Keuringsverslag van een elektrische laagspanning- en zeer lage spanningsinstallatie

NIET CONFORM

Datum keuring: 12/12/2024

Controlebezoek van een oude huishoudelijke elektrische installatie van een wooneenheid bij verkoop op vraag van de verkoper volgens (KB 08/09/2019) - AREI Boek 1- 8.4.2. en 8.2.1. en 4.2.4.3.

Afbeelding schakel- en verdeelbord:

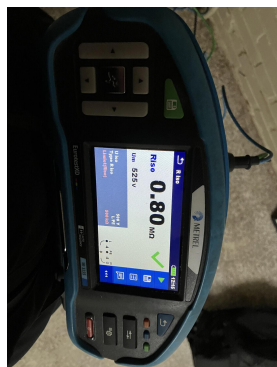
12.02 De continuïteit van equipotentiaal en/of beschermingsgeleiders zijn niet gewaarborgd. (Boek 1 Onderafdeling 5.3.5.3.G. en 5.4.3.5)

13.08 Een demonteerbaar aansluitstuk (aardingsonderbreker) dient aangebracht te worden in de aardgeleider teneinde de meting van de aardweerstand mogelijk te maken. (Boek 1 Onderafdeling 5.4.3.5.)

13.09 Een demonteerbaar aansluitstuk (aardingsonderbreker) moet steeds gemakkelijk bereikbaar zijn. (Boek 1 Onderafdeling 5.1.5.1. en 5.4.3.5.)

15.02 De aanduiding van de stroomkringen en/of apparatuur, aansluitklemmen, enz dient aangebracht of vervolledigd te worden. (Boek 1 Onderafdeling 3.1.3.1. en 3.1.3.3.A. en 5.1.6.1)

15.09 De genaakbare, naakte onder spanning staande delen zijn onvoldoende afgeschermd. (Boek 1 Afdeling 5.1.4. en 4.2.2.3.)

15.13 De nominale spanning dient duidelijk vermeld te worden op een oordeelkundig gekozen plaats. (Boek 1 Onderafdeling 3.1.3.3.)

16.01 Een verzegelbare differentieelstroombeschermingsinrichting dient geplaatst te worden aan het begin van de installatie. (Boek 1 Onderafdeling 4.2.4.3.)

16.02 Een algemene differentieelstroombeschermingsinrichting met een nominale stroom (In) van minstens 40A en een gevoeligheid van maximum 300mA dient geplaatst te worden. (Boek 1 Onderafdeling 4.2.4.3. en 5.3.5.3.a.)

16.04 Een afzonderlijke differentieelstroombeschermingsinrichting met een gevoeligheid van 30mA is te plaatsen voor installaties van badkamer, wasmachine, vaatwas, droogkast en/of gelijkaardige toestellen. Deze dient ondergeschikt te zijn aan de hoofddifferentieelstroombeschermingsinrichting (Boek 1 Onderafdeling 7.1.4.1. en 4.2.4.3.)

16.09 (Installaties voor 1/10/1981) Er is geen bescherming door een differentieelstroombeschermingsinrichting met een gevoeligheid van max 30mA voorzien voor contactdozen zonder aardpen. (boek 1 afdeling 8.2.1 punt 6)

17.02 De smeltzekeringhouders of houders van kleine vermogensschakelaars met pennen met een sectie kleiner dan 10mm2 dienen voorzien te worden van kalibreerelementen. (Boek 1 Onderafdeling 5.3.5.5.A.)

19.06 Niet alle contactdozen op LS zijn kinderveilig en/of voorzien van een beschermingscontact (NBN C61-112). (Boek 1 Onderafdeling 1.4.2.3. en 5.3.5.2.)

19.13 Toestellen zonder bodem moeten bevestigd worden op aangepaste montageplaten. (Boek 1 Afdeling 5.1.4. en 5.3.5.2. en 5.3.5.4.)
